LIIKENNEVALOMUUTOKSET v.2018
Liittymämuutos (uusi suojatie)

KANGASALANTIEN JA YRITTÄJÄNKADUN LIITTYMÄ HAIHARA, HANKKIO		Ylan päätös:	
<u>LIIKENNEVALOJEN MUUTOSSUUNNITELMA</u>		Suunnittelupäällikön päätös:	
OPASTIN- JA ILMAISINJÄRJESTELYT 1:500		/ §	
		Muutos	
		Tark.	
		Hyv.	
		Pvm.	20.2.2019
		Korvaa piir.n:o	
		Ark.n:o	
Liikennejärjestelmän suunnittelu		Piirt. Suunn. Tark.	Piir.n:o
		Ida Niinimäki Pia Tuupanen	16/17058/1

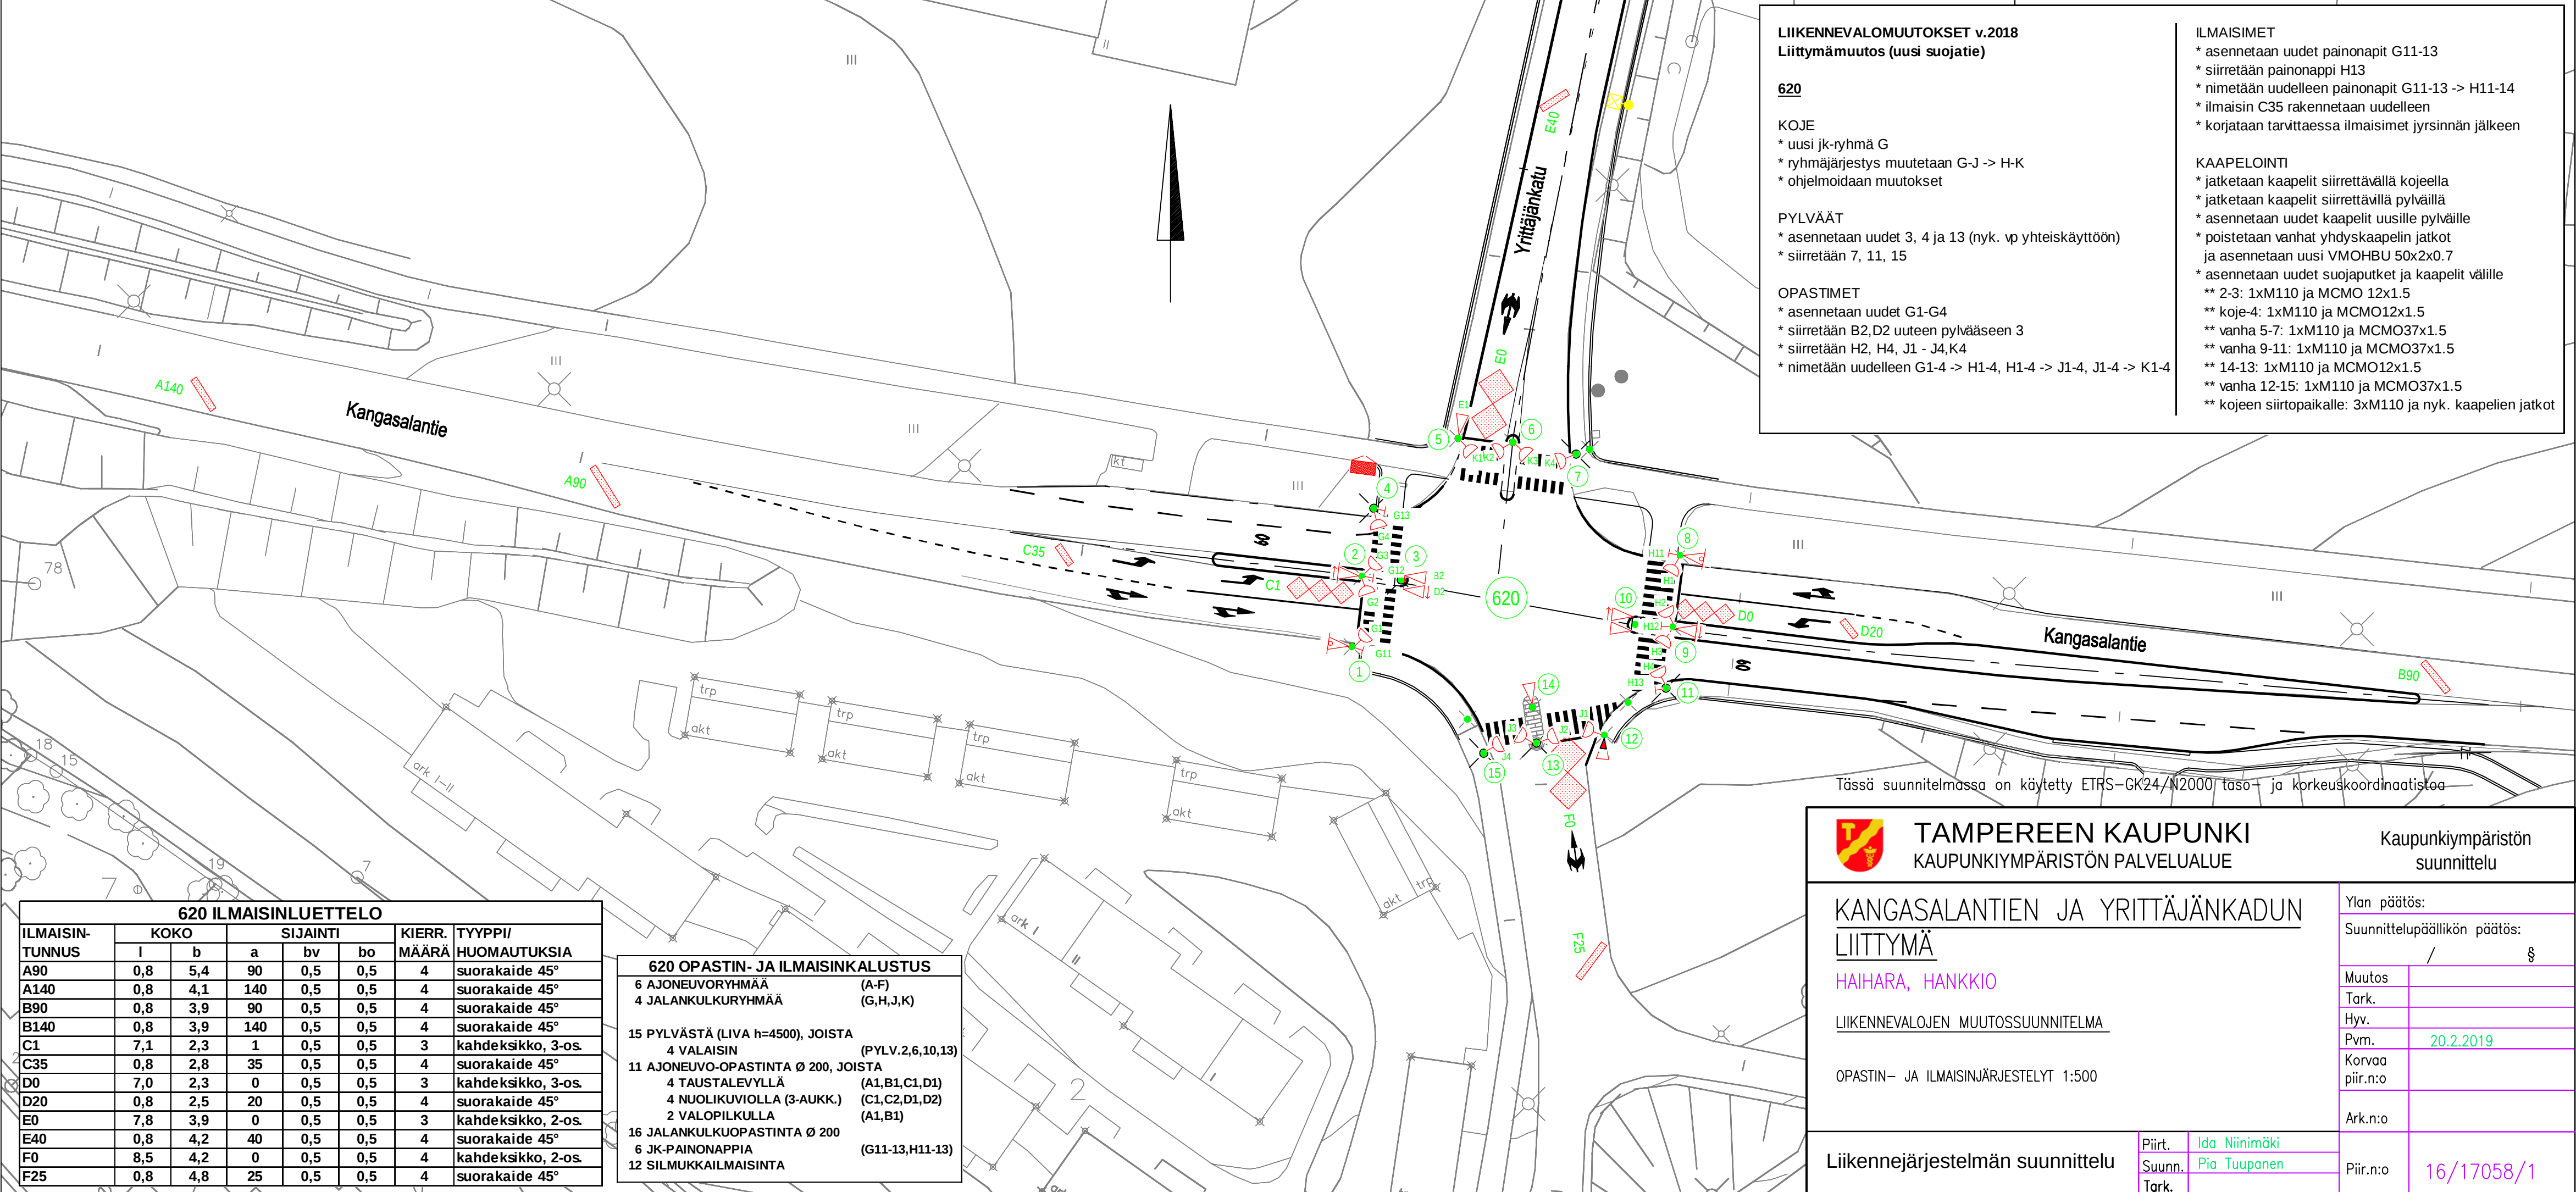
KOJE
* uusi jk-ryhmä G
* ryhmäjärjestys muutetaan G-J -> H-K
* ohjelmoidaan muutokset

PYLVÄÄT
* asennetaan uudet 3, 4 ja 13 (nyk. vp yhteiskäyttöön)
* siirretään 7, 11, 15

OPASTIMET
* asennetaan uudet G1-G4
* siirretään B2,D2 uuteen pylvääseen 3
* siirretään H2, H4, J1 - J4,K4
* nimitään uudelleen G1-4 -> H1-4, H1-4 -> J1-4, J1-4 -> K1-4

ILMAISIMET
* asennetaan uudet painonapit G11-13
* siirretään painonappi H13
* nimitään uudelleen painonapit G11-13 -> H11-14
* ilmaisin C35 rakennetaan uudelleen
* korjataan tarvittaessa ilmaisimet jyrinnän jälkeen

KAPELOINTI
* jatketaan kaapelit siirrettävällä kojeella
* jatketaan kaapelit siirrettävillä pylväillä
* asennetaan uudet kaapelit uusille pylväille
* poistetaan vanhat yhdyskaapelin jatkot ja asennetaan uusi VMOHBU 50x2x0.7
* asennetaan uudet suojaputket ja kaapelit välille
** 2-3: 1xM110 ja MCMO 12x1.5
** koje-4: 1xM110 ja MCMO12x1.5
** vanha 5-7: 1xM110 ja MCMO37x1.5
** vanha 9-11: 1xM110 ja MCMO37x1.5
** 14-13: 1xM110 ja MCMO12x1.5
** vanha 12-15: 1xM110 ja MCMO37x1.5
** kojeen siirtopaikalle: 3xM110 ja nyk. kaapelien jatkot
